Modulo per la presentazione delle osservazioni per i piani/programmi/progetti sottoposti a procedimenti di valutazione ambientale di competenza statale

ID: 10116

Progetto per la realizzazione di un impianto pilota geotermico, denominato "Impianto Geotermico Pilota denominato Latera", da realizzarsi nei Comuni di Latera e Valentano (VT).

Figura 1: Limite del permesso “Latera Pilota (linea rossa), limite del bacino idrogeologico del Lago di Bolsena (linea blu) e limite del bacino idrologico del Lago di Bolsena (linea verde). Sono indicate le posizioni dei pozzi di produzione LT1 e LT3, e dei pozzi di reiniezione (LT2 e LT4).

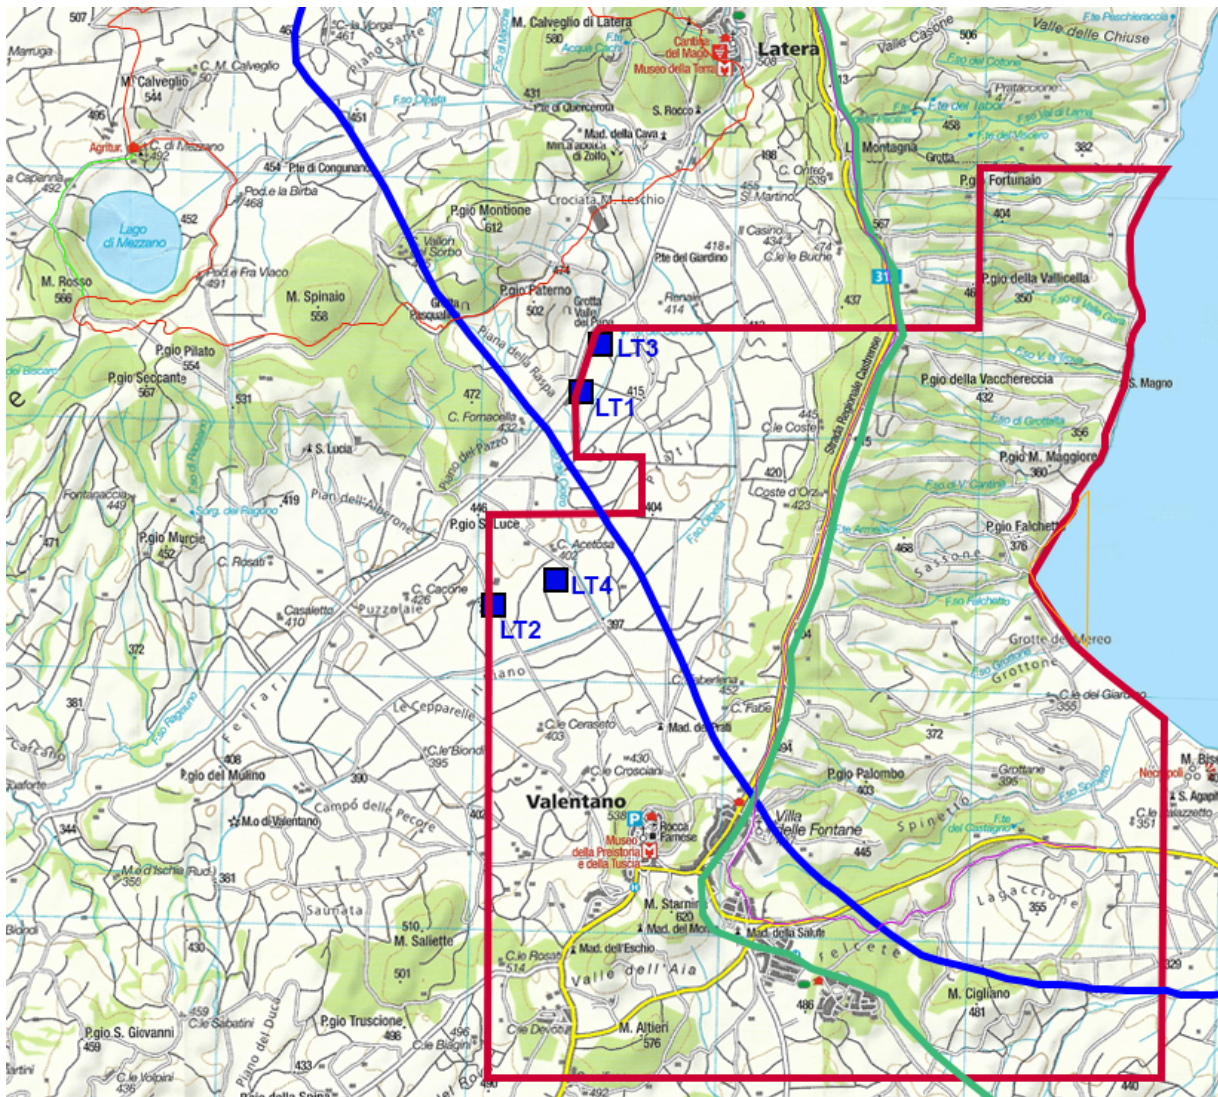
Indizi per l'esistenza reale di questi meccanismi vengono da testimonianze raccolte nella popolazione circa variazioni di livello di alcuni pozzi superficiali, e inquinamento di altri pozzi durante l'esercizio della centrale di Latera (dal 1999 al 2000). Purtroppo, le carenze delle indagini geologiche presentate – assenza di una mappatura del sistema di faglie e fratture della zona, nessuna informazione sulla permeabilità nei piani di faglia ecc. - non permettono una stima dell'importanza di questi effetti che riguardano l'acquifero del Lago di Bolsena, del Lago di Mezzano e del sistema Fiora-Olpeta (vedi carta qui sotto).

In conclusione, il progetto omette la discussione del rischio di depauperamento e inquinamento degli acquiferi superficiali durante l'esercizio dell'impianto, causato dalla depressione che si crea nel serbatoio vicino al punto di prelievo e dalla sovrappressione vicino al punto di reiniezione del fluido geotermico.

Rinunciare alla realizzazione del progetto che presenta rischi reali e difficili a quantificare per gli acquiferi superficiale del comprensorio.
